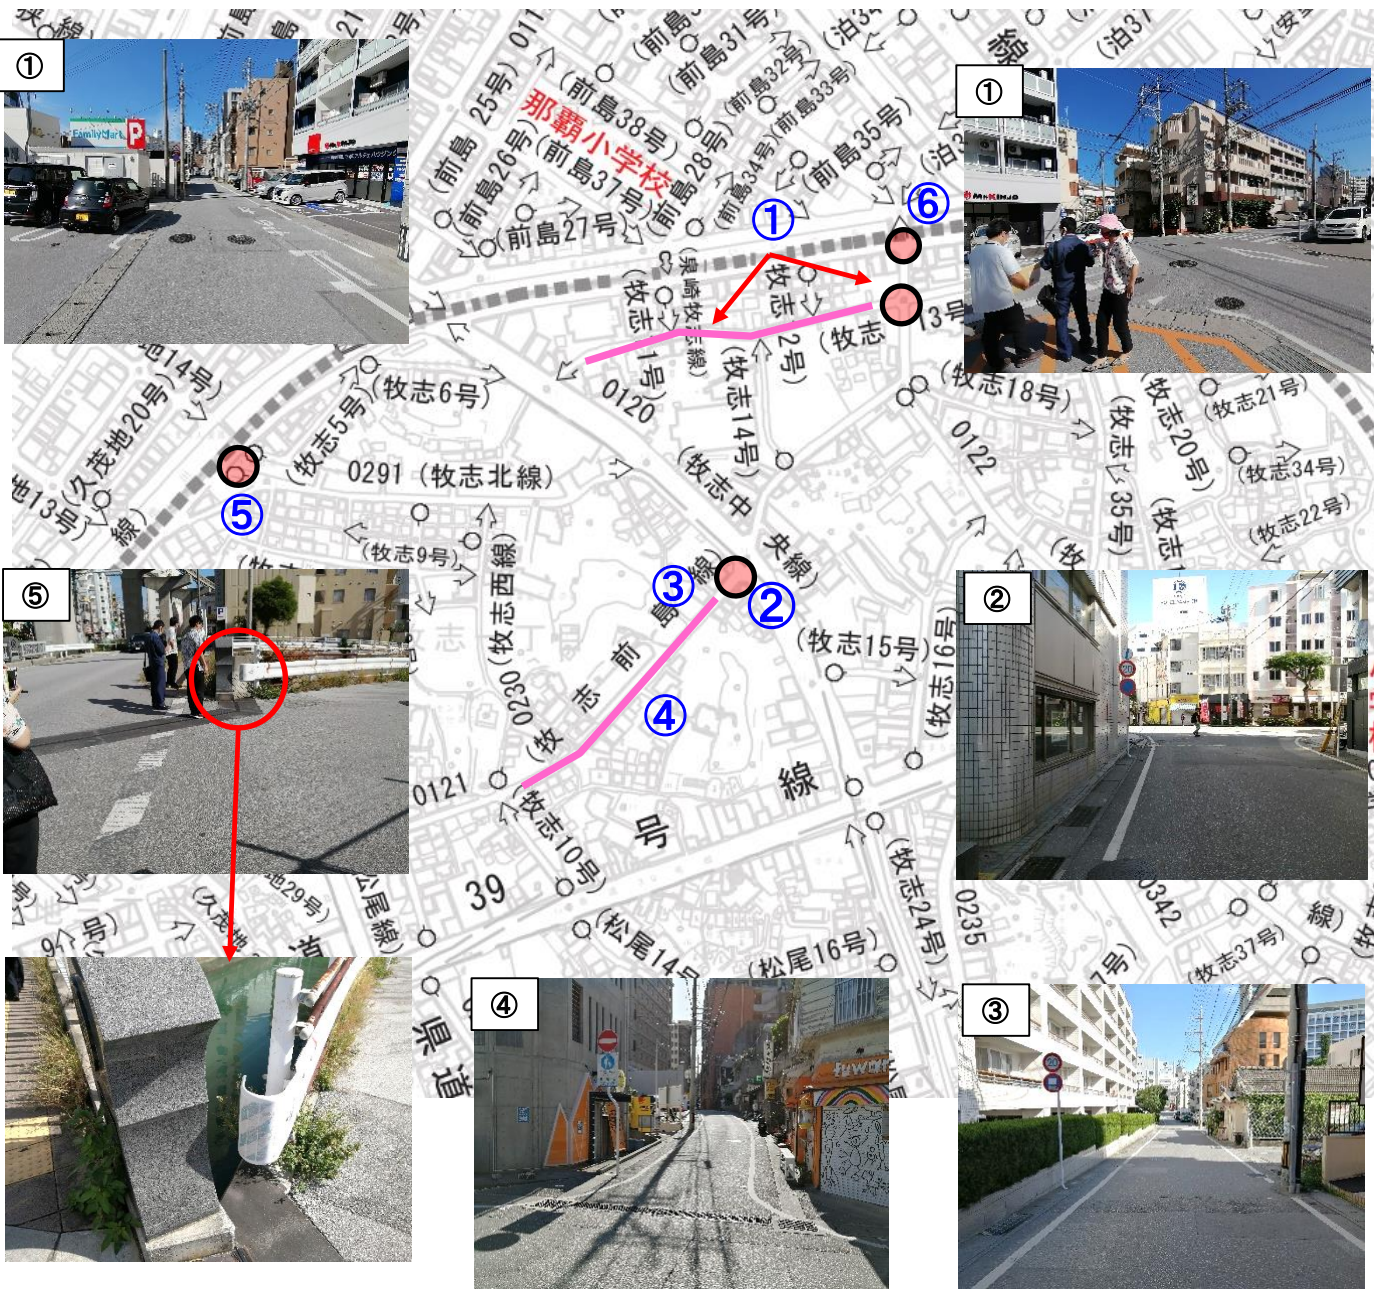
対応部署		課題と対策(案)	
①	道建	課題	・歩道が無く、交通量が多いため危険である。交差点も車両の往来が多く危険。
		対策(案)	・グリーンベルトの設置やボード等でスピードの抑制を検討
②	学校・警察	課題	・パラダイス通りから沖映通りへ出る際、見通しが悪いため、歩行者が見えなくて危険。 ・横断歩道が消えかかっている
		対策(案)	・注意喚起、児童への周知 ・横断歩道道路標示の補修
③	警察	課題	・パラダイス通りの道幅が狭く、駐車車両があると歩きづらい
		対策(案)	・違法駐車を取り締まり
④	警察	課題	・一方通行時間が分かりづらい
		対策(案)	・路面表示や標識を増やし、分かりやすくする。
⑤	道管	課題	・ガープ川沿いのガードレールに隙間があり危険
		対策(案)	・転落防止柵の設置を検討 ・注意喚起
⑥	警察	課題	・横断歩道が消えかかっている
		対策(案)	・横断歩道道路標示の補修

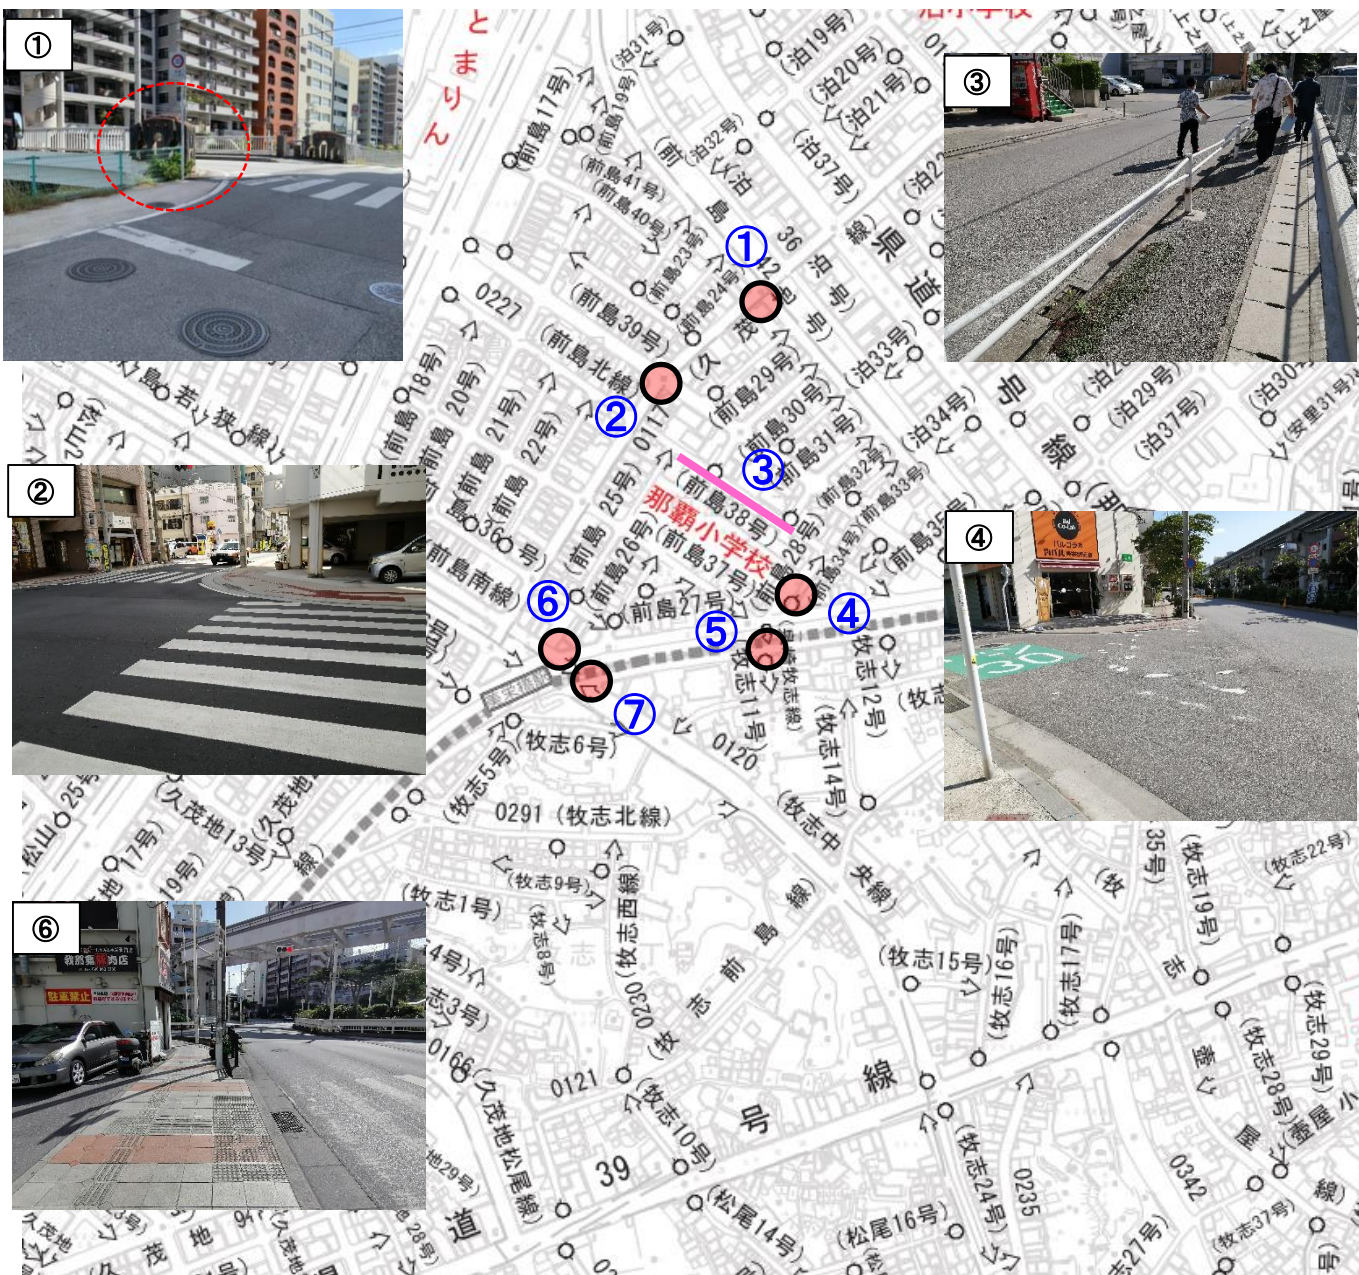
対応部署		課題と対策(案)	
①	道管	課題	・中之橋の親柱で見通しが悪く、歩行者が見えにくいため危険
		対策(案)	・対策を検討中。
②	道管	課題	・横断歩道のまわりにポストコーンを置いてほしい
		対策(案)	・ポストコーンの設置を検討
③	道管	課題	・ガードレールが曲がっていたり、無いところがある
		対策(案)	・ガードレールの修繕を検討
④	警察	課題	・横断歩道が消えかかっている
		対策(案)	・横断歩道の引き直し
⑤	学校・ス委	課題	・人道橋と車道の間が狭いことや、モノレールの支柱が支障になり、車両と接触の危険がある
		対策(案)	・注意喚起看板の設置、児童への周知 ・植栽の伐採
⑥	道管・道建	課題	・58号線からの左折車が急に曲がってくる。歩道が狭く危険。
		対策(案)	・ポストコーンや看板などでスピード抑制対策を検討
⑦	警察	課題	・美栄橋駅東側歩行者の横断時間を長くしてほしい。
		対策(案)	・交通安全対策面も含め検討していく。
